Aan gemeenteraad van Schagen,
postbus 8,
1740 AA Schagen

Betreft: zienswijze bestemmingsplan vernieuwing Stolper ophaalbrug

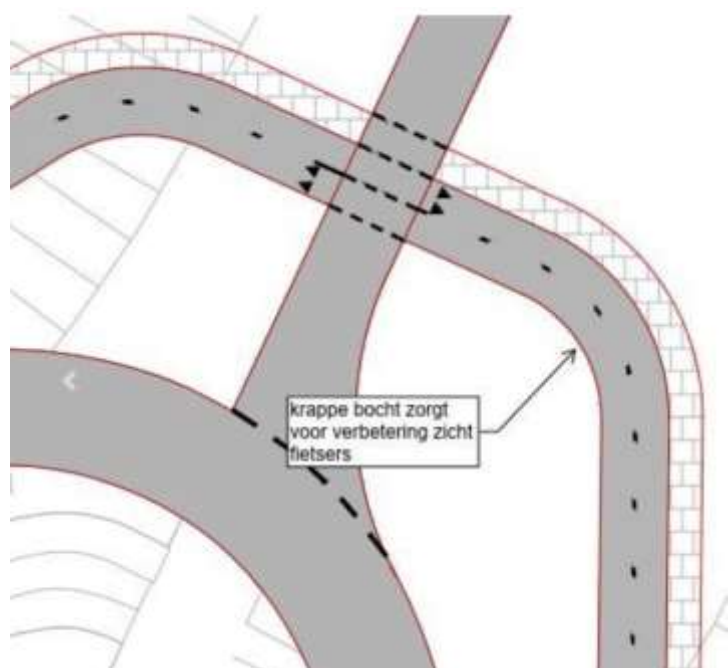
- De breedte van de aansluitende fietspaden in westelijke richting
Over de breedte van deze paden vonden wij nog geen aanduidingen. De afdeling Noordkop gaat er van uit, dat ook daar rekening wordt gehouden met bovenstaande argumenten en de kwaliteitseisen van het fietsnetwerk Noord-Holland.
- De fietsoversteek nabij de rotonde over de N9
De afdeling Noordkop kiest voor onderstaande optie.
